Syndicat Mixte
des Mobilités
de l'Aire Grenobloise

RÉALISATION D'UNE LIAISON MODES ACTIFS INTER-RIVES ENTRE LA BÂTIE (SAINT-ISMIER) ET LE VERSOUD

COMPTE-RENDU RÉUNION PUBLIQUE 24 JANVIER 2024 SAINT-ISMIER

▲ Les trois tracés envisagés

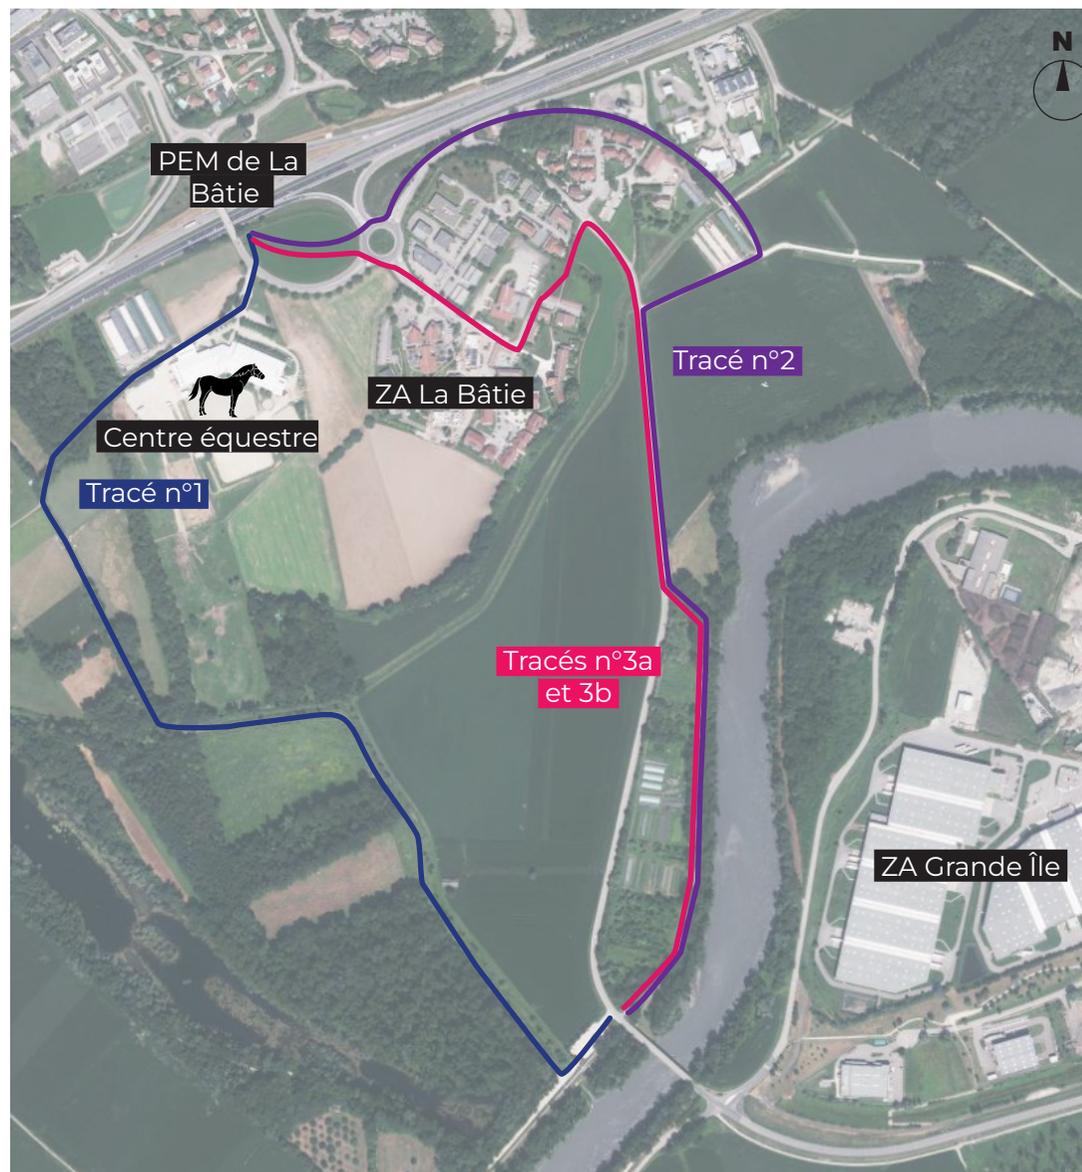
Plusieurs participant-e-s ont fait remarquer que le tracé privilégié comporte deux points durs : le giratoire de l'échangeur d'autoroute et le rond-point de la zone d'activité « Grande Ile ».

Pourquoi ne pas avoir choisi le tracé 1 ?

Plusieurs participant-e-s jugent que le tracé 1 est plus confortable pour les cyclistes que les autres tracés.

Quelques participant-e-s ont également soulevé que le tracé 1 est plus direct pour les cyclistes et paraît être moins coûteux dû au non aménagement d'un passage souterrain.

Pourquoi avoir écarté le tracé n°2 ?

Une analyse multicritère a été menée pour choisir le tracé. Il en ressort que le tracé n°1 est un itinéraire plutôt orienté pour la promenade et le loisir et éloigné de l'urbanisation existante. Le SMMAG a pour vocation de développer toutes les mobilités notamment pour les trajets domicile/ travail.

Le tracé 1 est attractif sur le plan mais pose des questions majeures. En effet, il traverse une zone naturelle sensible ce qui oblige des études environnementales poussées, qui ralentiraient le projet pour un aboutissement incertain. De plus, ce tracé est exposé à une multiplicité d'usages. En effet, le chemin est emprunté régulièrement par les usagers du centre équestre, cet usage doit être pris en compte et rend impossible la mise en enrobé du chemin (d'autant plus dans une zone naturelle, dans un contexte de Zéro Artificialisation Nette). Il est également emprunté par de gros engins agricoles.

C'est pour l'ensemble de ces raisons que le tracé 3b a été privilégié par rapport au tracé 1.

Le tracé n°2 a été écarté pour des contraintes réglementaires et de sécurité. L'Etat n'accepte pas qu'un passage à niveau soit créé sur le domaine public autoroutier concédé.

▼ Présentation des trois options de franchissement

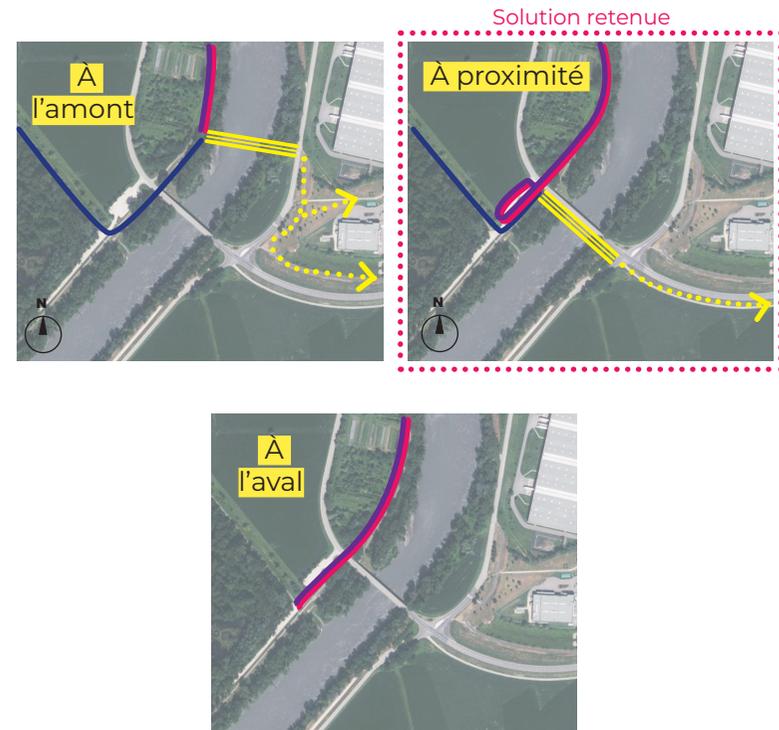
Plusieurs participant·e-s ont fait remarquer que le futur positionnement de la passerelle est mal connecté à la piste cyclable existante présente sur la route départementale 165 côté Le Versoud. Pour eux, l'emplacement de la passerelle en amont du pont de l'Isère semblait plus approprié car il permettrait d'éviter la traversée de la route départementale 165.

Certain·e-s participant·e-s ont également fait remarquer que lors des périodes exceptionnelles de grandes crues de l'Isère le passage sous le pont de l'Isère (rive droite) serait inondé, obligeant ainsi les cyclistes à emprunter la route départementale 165.

Avez-vous fait des études avec des matériaux composites pour l'encorbellement de la passerelle sur le pont ?

Est-il possible de créer une passerelle sans pile pour éviter les contraintes hydrauliques ?

Aujourd'hui, le pont de l'Isère fait 8 mètres de large, l'installation d'un encorbellement représenterait 50% de sa structure (environ 4 mètres de large). Le pont de l'Isère est un ouvrage VIPP (Ouvrage avec des poutres préfabriquées avec précontraintes) qui présente de fortes pathologies structurelles. Le Conseil Départemental a mis son veto sur l'aménagement d'un encorbellement sur le pont, pour éviter un risque de dégradation de l'ouvrage.

Aujourd'hui, il existe des solutions techniques pour mettre en place une passerelle sans pile. La mise en place d'une passerelle sans pile n'est pas envisagée pour des raisons financières. Le coût d'une passerelle sans pile est deux fois supérieur à une passerelle avec pile. Le coût d'une passerelle sans pile est d'environ 8000 €/m² contre 4000 €/m² pour une passerelle avec pile. Aujourd'hui, la passerelle avec pile est estimée pour un budget total de 2,8 millions d'euros.

Des études plus poussées vont être menées pour essayer de réduire au minimum les piles de la passerelle (1 seule pile au lieu de 2) pour ainsi avoir un impact moindre sur le fonctionnement hydraulique de l'Isère.

▲ Les points du tracé soulevés par les participants

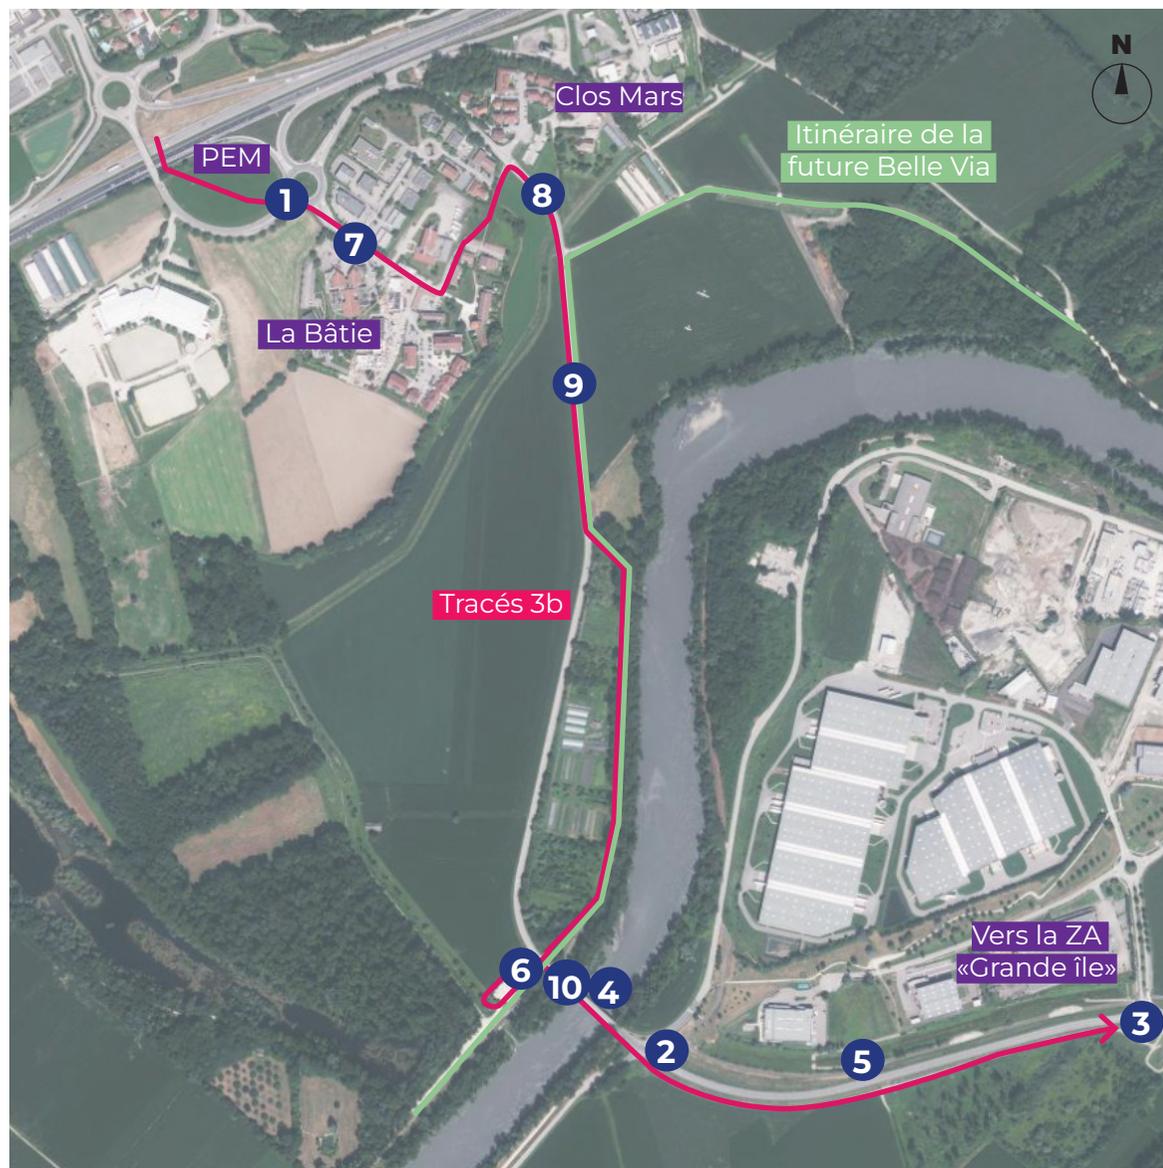
Lors de la réunion publique, plusieurs points noirs ont été partagés sur le tracé privilégié notamment la traversée du rond-point de la Bâtie situé à proximité de l'A41 [1], la sortie du Pont de l'Isère [2] ainsi que le rond-point de la zone d'activités « Grande Île » [3]. Un souhait de sécuriser davantage ces deux derniers points noirs a été soulevé par la majorité des participants.

Plusieurs participant-e-s ont fait part d'une préférence pour l'implantation de la passerelle à l'amont du Pont de l'Isère [4] pour permettre une meilleure connexion avec la piste cyclable existante le long de la route départementale [5]. Des inquiétudes ont été soulevées sur le passage de la piste cyclable sous le pont de l'Isère pendant les grandes crues de l'Isère [6].

Le manque de stationnement dans la Bâtie [7] semble un enjeu à prendre en compte dans le projet.

Plusieurs points positifs ont été soulignés par les participants comme la création du passage inférieur sous la Route Départementale route de Lancey entre les deux lotissements (Clos Mars et la Bâtie) [8], l'itinéraire sécurisé le long de la Route Départementale [9] et la création de la passerelle modes actifs [10].
